Städtebauförderung in Schwaben

Freiflächengestaltung Marktplatz Fischach
Dokumentation Mehrfachbeauftragung

Markt Fischach

Gestaltungsvorschlag Bauchplan (Montage aus Inhalten der zwei Wettbewerbspläne)

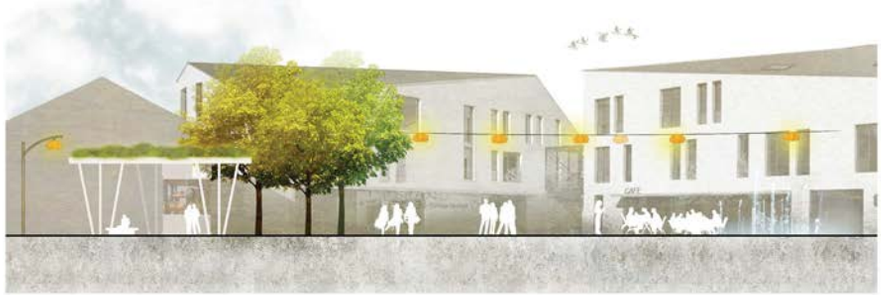
Grundsätzlich wurden die Anforderungen bzw. Vorgaben der Auslobung abgearbeitet. Die geplanten Wasserfontänen sorgen, wie gewünscht, für eine Belebung des Platzes. Weiterhin schränken sie die Funktionalität des Platzes nicht ein. Kritisch wird die Lage des Fontänenfeldes auf Höhe des geplanten Fußgängerüberwegs gesehen.

Die Bushaltestellen sind sinnvoll angeordnet. Allerdings befinden sie sich teilweise auf privaten Flächen. Als den örtlichen Gegebenheiten nicht angemessen werden die Bushaltestellen mit begrünten Dächern empfunden.

Die Idee des Parkens im Grünen westlich des Rathauses wird positiv bewertet. Negativ erscheint die Anbindung der Parkplätze allein von der Rückseite über den Judenhof und die Kirchgasse. Der Fußgängerüberweg an der Hauptstraße ist sinnfällig angeordnet, der Überweg an der Poststraße wird nicht funktionieren, da er direkt in die nördlichen Parkplätze mündet.

Die Wahl der Baumstandorte erschließt sich dem Preisgericht nicht. Die Pflanzung an den Gebäudeecken ist fragwürdig. Eine ersichtliche Höhenplanung wurde nicht durchgeführt, es wurden keine Lösungen zur Bewältigung der bestehenden Höhenunterschiede im Plangebiet dargestellt.

Zur Platzgestaltung und -akzentuierung werden ausschließlich der Belag und die Beleuchtung genutzt. Weitere prägende Elemente existieren nicht. Als Belag ist Kleinsteinpflaster vorgesehen, welches durch unterschiedliche Farbigkeit der Pflastersteine eine Zonierung der einzelnen Teilbereiche erreichen soll.

Die Beleuchtung spannt sich an Seilen über den Marktplatz und die Seitenbereiche. Die Leuchtenform und -farbe soll an Lampions erinnern. Diese Art der Beleuchtung ist für Fischach gestalterisch nicht angemessen und korrespondiert auch nicht mit der geplanten Neubebauung.

Gestaltungsvorschlag Steinbacher Consult (Montage aus Inhalten der zwei Wettbewerbspläne)

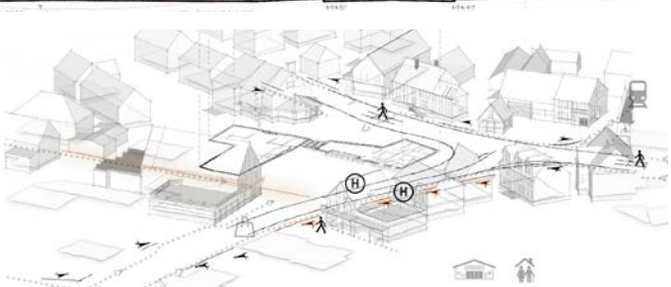
Die Arbeit setzt sich intensiv und auf vielfältigen Ebenen - Geschichte, Topografie, Wegebeziehungen und -achsen - mit der Aufgabenstellung einer „Neuen Ortsmitte“ auseinander. Speziell historische Bezüge werden detailliert dargestellt und begründet.

Mit einem einheitlichen Belag von Platz und Hauptstraße soll die Platzfläche optisch vergrößert und bis an die Häuserkanten an der Ostseite herangeführt werden. Dieser Ansatz wird allerdings kritisch gesehen, da die östliche Bebauung städtebaulich eher als straßenbegleitende Bebauung, nicht aber als „Platzwand“ zu sehen ist. Auch die Differenzierung der Platzoberflächen kann nicht überzeugen. Es entstehen Wege und ein innerer Platz, der die Großzügigkeit des Gesamtareals schwächt. Die an sich schöne Idee, mit der im rechten Winkel zueinander stehenden Fontänenanlage den Zusammenfluss von Schmutter und Neufnach zu symbolisieren, befindet sich zu nah an der angrenzenden Gastronomie und versperrt zudem die diagonale Wegebeziehung von der Südostecke zum städtebaulich wichtigen Durchgang zwischen Rathaus und Kreissparkassengebäude.

Die Lage der Baumstandorte kann insgesamt nicht überzeugen. Die Verdrehung der Besucherstellplätze westlich des Rathauses hingegen nutzt die räumlichen Rahmenbedingungen geometrisch gut aus. Das Zitieren sämtlicher für Fischach bedeutsamen Symbole (Fisch, jüdisches Leben, Tor der Stauden, Zusammenfluss Schmutter und Neufnach) wird als überzogen betrachtet. Die Transformation einer „Sukka“ in eine Bushaltestelle könnte leicht auch als fehl am Platz empfunden werden.

Insgesamt eine sehr engagierte - und mit Sicherheit weiterentwickelbare - Arbeit, die aus einem großen Ideenfundus schöpfend, eine gewisse Selbstverständlichkeit vermissen lässt.

Gestaltungsvorschlag ver.de (Montage aus Inhalten der zwei Wettbewerbspläne)

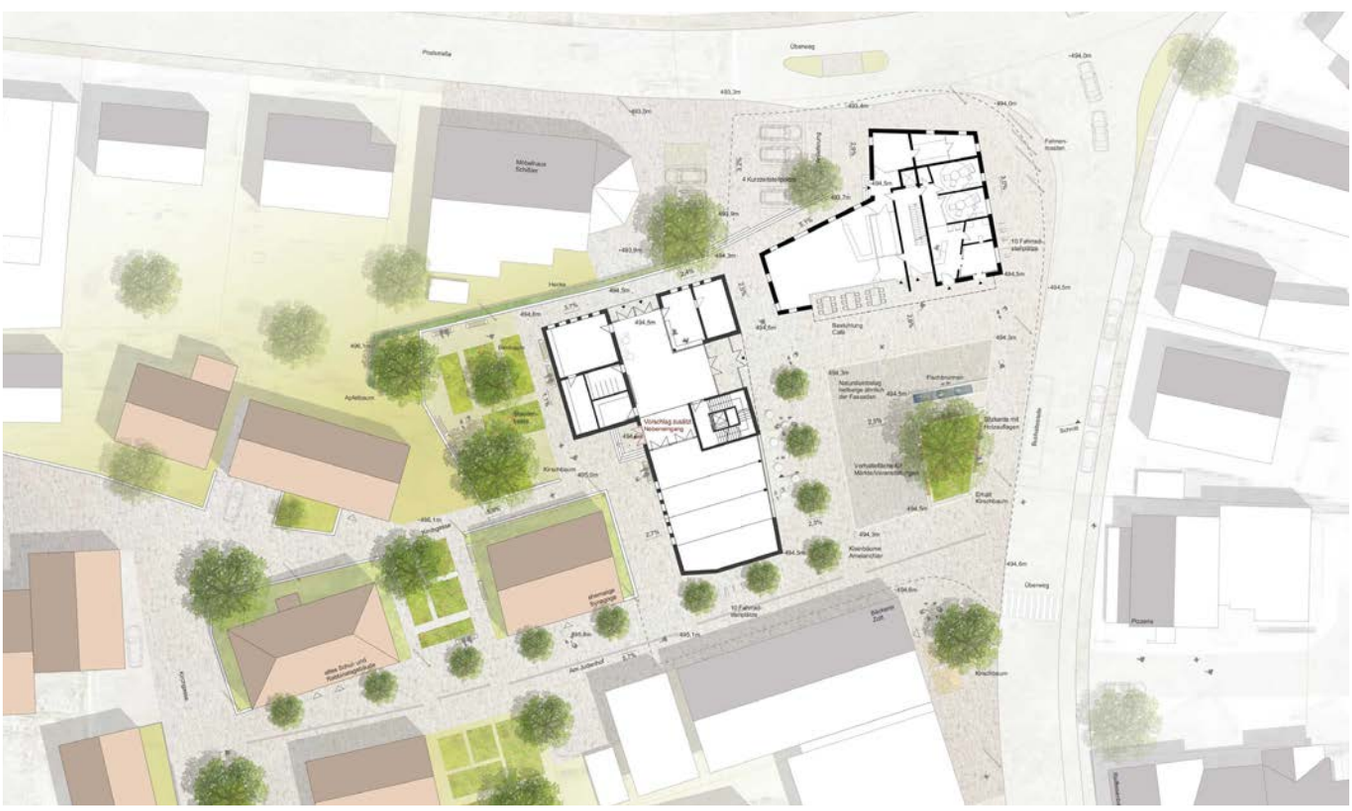
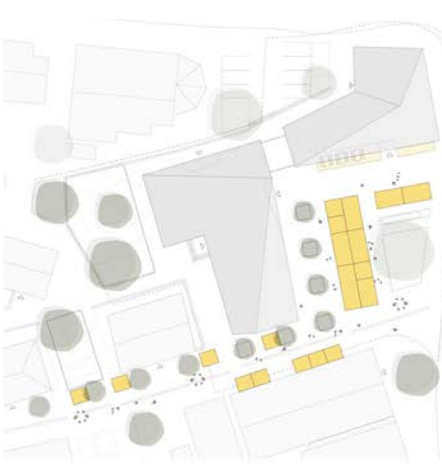
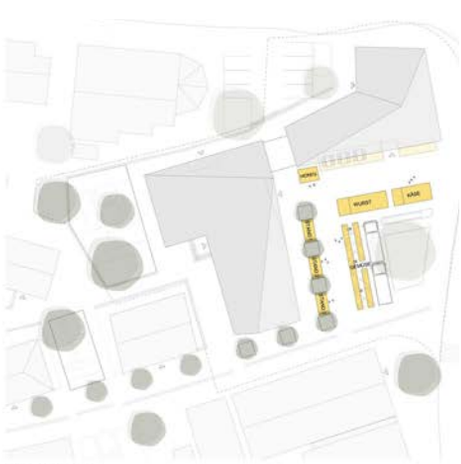
Die Arbeit bietet mit ihrer differenzierten Bearbeitung des Marktplatzes und der rückwärtigen Gärten ein attraktives Ortszentrum mit sehr verschiedenartigen Atmosphären an. Der Ausarbeitungsgrad im Gebäuderelief und im Verhältnis zu den Nachbarn führt zu klugen Erschließungslösungen. Dabei wird insbesondere die Organisation des nördlichen Eingangsbereichs begrüßt.

Aus Sicht des Preisgerichts werfen jedoch einige Aspekte Probleme auf:

- Der komplette Verzicht auf Parkplätze im Umgriff des Rathauses ist in der Gemeinde schwer bis nicht vermittelbar.
- Die geplante Baumreihe vor dem neuen Rathaus verstellt einerseits die Fassade des neuen Gebäudes und wirkt andererseits dem gewünschten Platzcharakter entgegen.
- Der Erhalt der malerischen Kirsche wird ausdrücklich begrüßt, schafft jedoch auch Zwangspunkte. So wird die dafür erforderliche Grünfläche als zu gärtnerisch wahrgenommen.
- Der Trogbrunnen wirkt in sich unaufgeregt und angemessen, kann aber die Wünsche der Gemeinde nach einer aktiven Bespielbarkeit nicht erfüllen.

Detaillierung und funktionale Darstellung des Spielbrunnens, Darstellung Aufstellung Märkte

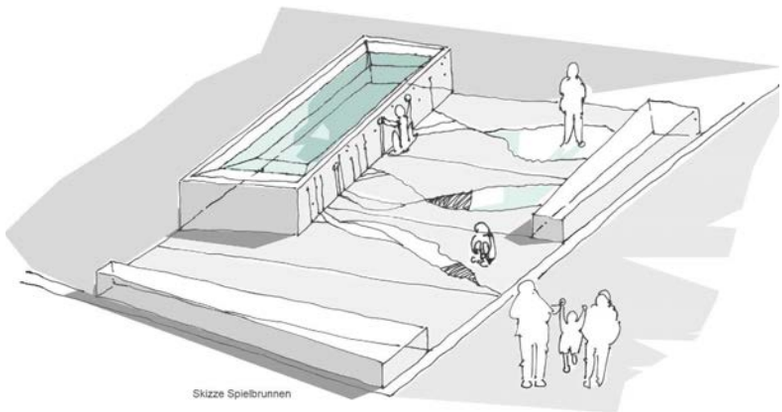
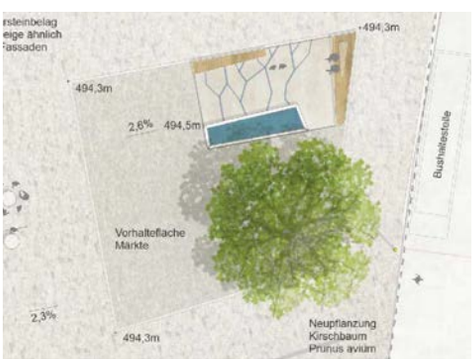
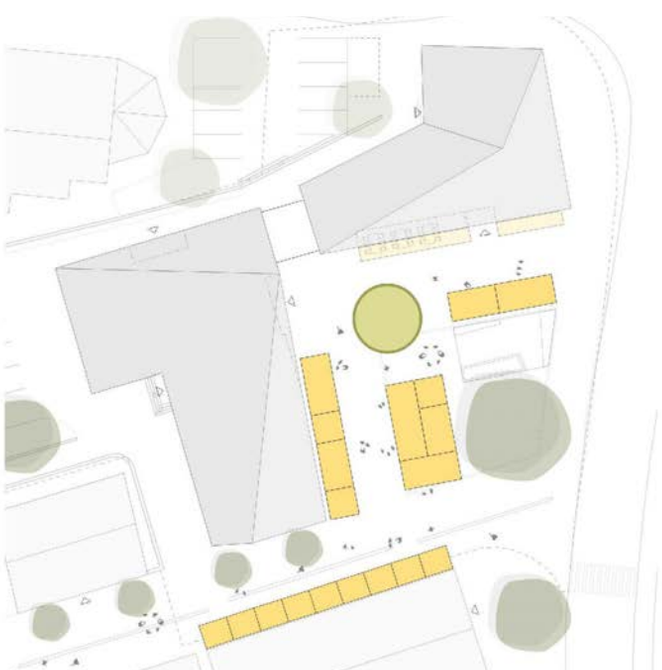
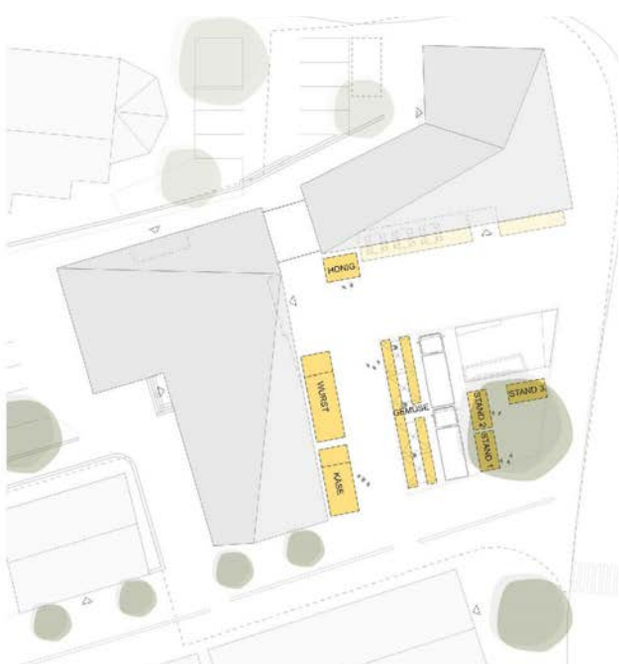
Die Qualitäten des Entwurfes werden bei der Überarbeitung beibehalten. Auch alle Anforderungen des Preisgerichts zur Überarbeitung wurden aufgenommen. Die über das Bearbeitungsfeld hinausgehenden Aussagen zum Umfeld sind interessant und überdenkenswert. Die Lage des zentralen Baumes auf dem Marktplatz ist optimal und entspricht im Wesentlichen dem Standort der bestehenden Kirsche. Das Wasserspiel ist einfach gehalten und ist für den dauerhaften Gebrauch eine sinnvoll nutzbare Lösung.

- Die gewählte Lösung vermittelt beim Spiel einfache physikalische Gegebenheiten, erschließt sich intuitiv und wird nicht langweilig.
- Die Anordnung und Dimensionierung des Wasserspiels lässt dieses zum zentralen Element werden.
- Auch bei abgestelltem Brunnen im Winter funktioniert die Entwässerung des Bereichs über die schiefe Ebene vor dem Brunnen problemlos.
- Der Brunnen korrespondiert gut mit den neuen Gebäuden.

Die Gesamtkomposition und die Setzungen der untergeordneten Elemente nehmen die Fluchten und Beziehungen, insbesondere zu den Gebäuden auf. Der Gebäudewinkel umschließt den Platz. Die Arbeit ist passend für den Ort. Die Gestaltqualität des Wasserspiels wurde mit den erläuternden Skizzen gestalterisch überzeugend nachgewiesen. Die Baumstellung und -auswahl ist einleuchtend.

- Es soll untersucht werden, ob unter Beibehalt der guten Komposition des Entwurfes statt der einzelnen Kirsche die Situierung einer Baumgruppe möglich ist.
- Es sollen auch Sitzplätze im Schatten geschaffen werden; es müssen nicht alle Sitzplätze am Brunnen verortet sein.
- Der Brunnen, die Brunnenplatte und die zugehörigen Bänke sollen in gleichem Material ausgeführt werden. Die Materialwahl ist mit den Architekten der Gebäude vorab abzustimmen.
